# M O X 燃料加工施設における 新規制基準に対する適合性

指摘事項に対する回答  
第5条：火災等による損傷の防止

日本原燃株式会社

## 第351回審査会合(令和2年5月26日)

【補足説明1-5 添付資料1 別紙2】

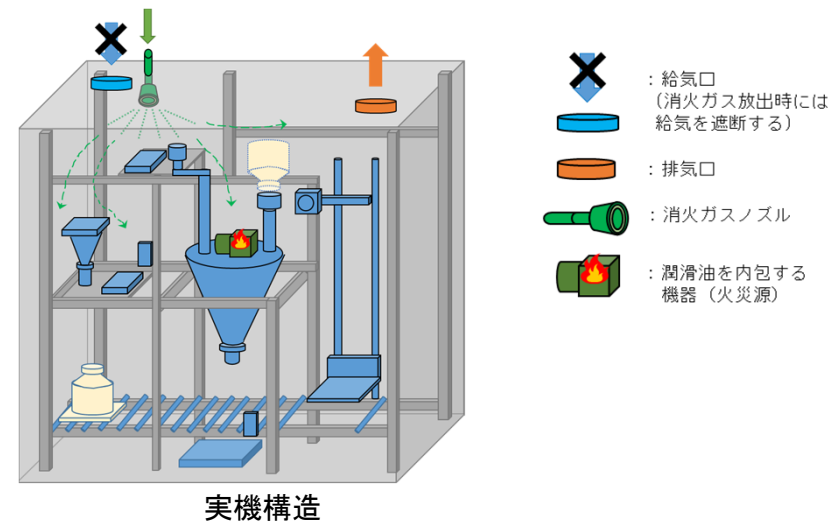
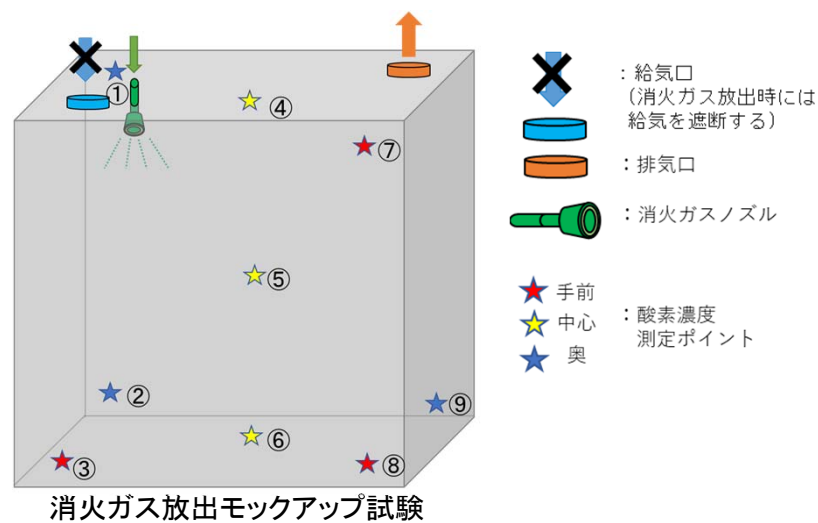
- グローブボックス内に消火ガスを放出する際、グローブボックスを排気しており、確実に窒素置換することが可能か。(試験モデルで実機を全て包絡できるのか)
- グローブボックス内に消火ガスを放出することで、気流が発生すると思われる。給気口、排気口、火災源の位置、消火ガスの位置関係について、すべてのグローブボックスにおいて任意の場所に設置したとしても確実に消火できるという認識か。設置位置を許可で担保する必要はないのか。

- 設計基準における火災は、単一のグローブボックスでの火災であり、グローブボックス内には潤滑油やケーブル等が点在することから、グローブボックス全体を窒息状態にすることにより消火する設計とする。また、核燃料物質の1次閉じ込め機能であるグローブボックスのバウンダリを喪失させないよう、グローブボックス排風機の運転を継続した状態で消火ガスを放出する設計とする。
  - 試験時のモデルでは内装機器がない状態で、グローブボックス側の給気を閉止せずに消火ガス(窒素)を放出し、酸素濃度の変化を複数の測定点で測定し、グローブボックス内が消炎濃度に到達していることを確認している。
  - 実機は内装機器や架台が障害物になるものの使用する消火剤はガスで浸透性があり、内装機器や架台の障害物が存在していても、これらの隙間を通過すること、給気を遮断して排気側への気流を確保することにより、グローブボックス全体を消火ガス(窒素)に置換できる。
  - 消火ガスはグローブボックスの排気量に応じて必要な消火ガス量を確保すること、給気を遮断すること及び消火ノズルは給気口側に設置し排気口側への気流を確保することで消火できる。

【補足説明1-4 添付資料4】

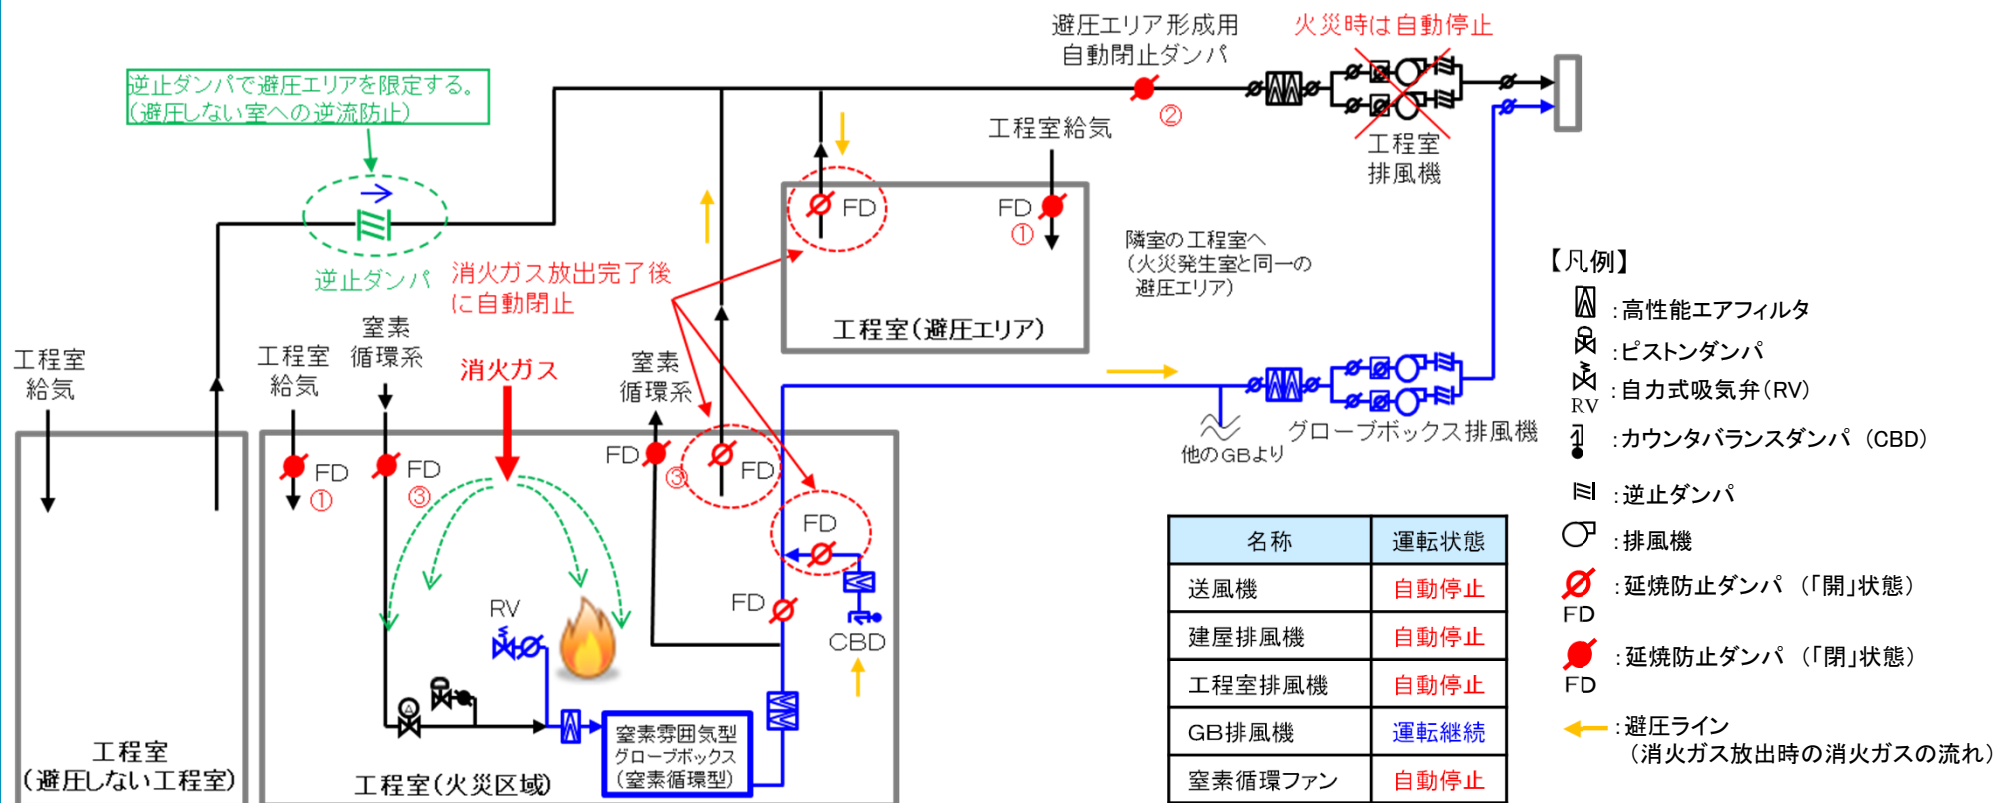
or回路とすると誤作動する可能性が高くなると思うが、グローブボックス内に消火ガスを吹いた際に核燃料物質がグローブボックス内に舞い上がる可能性があるのではないか。通常時よりも悪い状況となるのではと懸念しており、整理して回答すること。

火災感知器は, 故障検知回路を有することや適切な配置によって, グローブボックス内の装置の局所的な高温により, 誤作動(非火災報)によって消火装置が作動することはないが, 万一, 誤作動した際の影響を以下に示す。

- グローブボックス内の製造工程では, MOX粉末を完全に露出した状態で取り扱いはなく, 容器の蓋を空けた状態や装置内部に入れた状態で取り扱うこと, 消火ノズルは消火ガスを拡散し放出する構造のため, 直接MOX粉末に消火ガスが当たることはなく, MOX粉末が舞い上がることはない。(消火ガスを放出する際は減圧して放出する)
- グローブボックス内に消火ガスを放出しても, 工程室内に対して負圧を維持しており, 閉じ込め維持機能を確保できる。
- MOX粉末は物質的に安定していること, 使用する消火ガスは不活性ガスであることから, 火災感知器の誤作動によってグローブボックス内に消火ガスを放出しても, MOX粉末は化学変化を生じることはない。
